PROJET EOLIEN DE PUY PERET
COMMUNES DE PERET-BEL-AIR ET DE DAVIGNAC

MEMOIRE EN REPONSE A L'AVIS DE L'AUTORITE
ENVIRONNEMENTALE DU 18 NOVEMBRE 2016

Réalisation de la tranchée et de la pose du câble simultanément

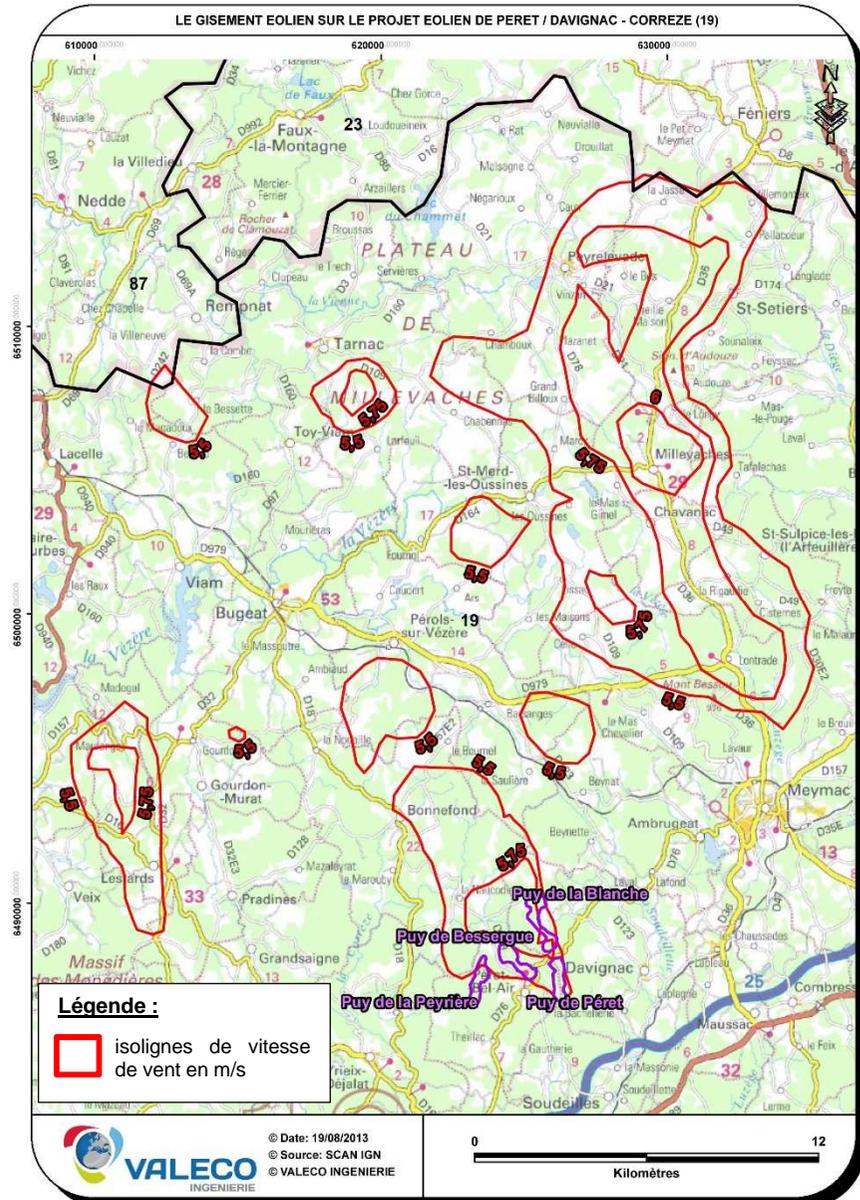
2.1 Enjeux associés au raccordement électrique

Le raccordement au poste électrique d'Egletons sera réalisé, sur un linéaire de 11,8km en réseau enterré, dans les accotements le long de pistes et voirie existantes. Pour ce faire, il sera réalisé par le biais d'une tranchée tel qu'on peut le voir sur les 2 photos ci-dessous.

Les effets sur le milieu humain se limiteront à la mise en place d'une circulation alternée le temps des travaux. La vitesse d'ouverture des tranchées varie selon la nature et la configuration du tracé. La progression se situe entre 100 et 600 m/jour. Afin de limiter ces effets, le choix de la période d'intervention sera adapté et les travaux seront réalisés en dehors des périodes d'affluence touristique. Il est à noter également que les nuisances liées à l'aménagement d'une ligne aérienne ont été évitées en amont du projet et que les passages enterrés ont été préférés.

Les effets sur le milieu humain seront donc limités car considérés comme faibles et temporaires.

Concernant le milieu naturel, bien que le contexte environnemental du projet présente des enjeux, les travaux envisagés ne perturberont pas le fonctionnement écologique local. En effet, le raccordement se réalisera le long de la voirie existante, zone déjà aménagée par l'homme et ne présentant aucun enjeu vis-à-vis de la faune ou la flore locale. Par conséquent, **les effets du raccordement électrique sur le milieu naturel seront très faibles à nuls.**

Enfin, **sur le milieu paysager, les effets** seront temporaires, période du chantier limitée à quelques mois, et **sont jugés nuls.**

Représentation de la perception selon la distance observateur / éolienne de hauteur de 150 m

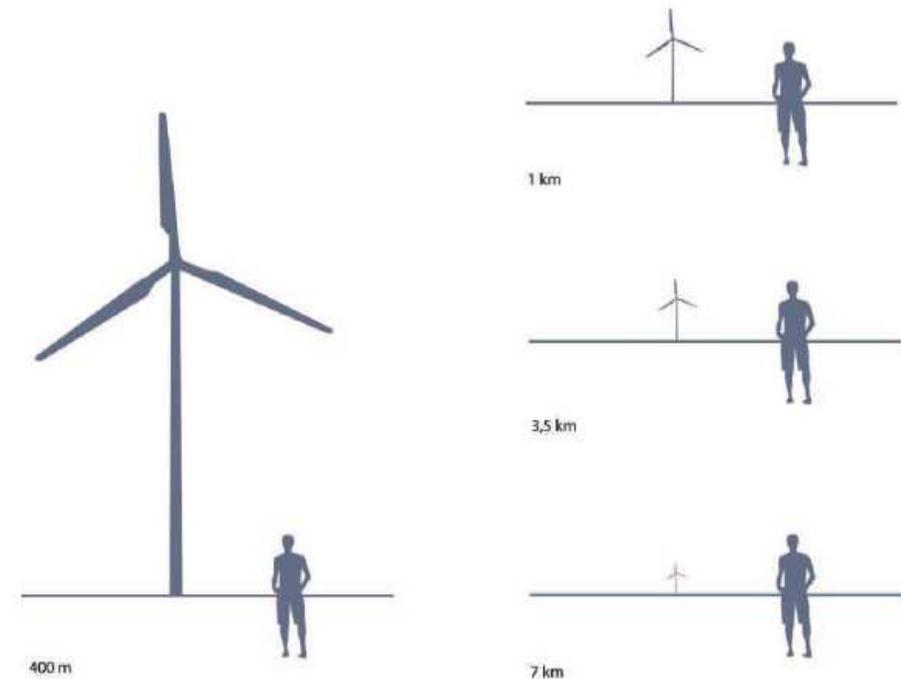
4.2 Vue en contre-plongée et effet d'écrasement

Comme le précise le commentaire du photomontage C3 du complément paysager, il est expliqué que :

« Depuis l'accès sud du village de Péret-Bel-Air, le bourg et le parc éolien se font face de part et d'autre du vallon du ruisseau des Agneaux. Ce vallon qui les sépare crée une mise à distance entre les éoliennes et les habitations. Le possible effet de surplomb est très limité du fait de la position de l'observateur, en haut de versant. L'implantation des éoliennes accompagne l'orientation nord-sud du Puy Péret et souligne la forme arrondie de la ligne de crête. »

Il est important de préciser que cette mise à distance entre le point de vue et l'éolienne sera de 960m pour l'éolienne la plus proche et jusqu'à 1210m pour l'éolienne la plus éloignée.

Cette distance permettra d'absorber la grandeur des éoliennes, comme le montre le graphique ci-dessous.
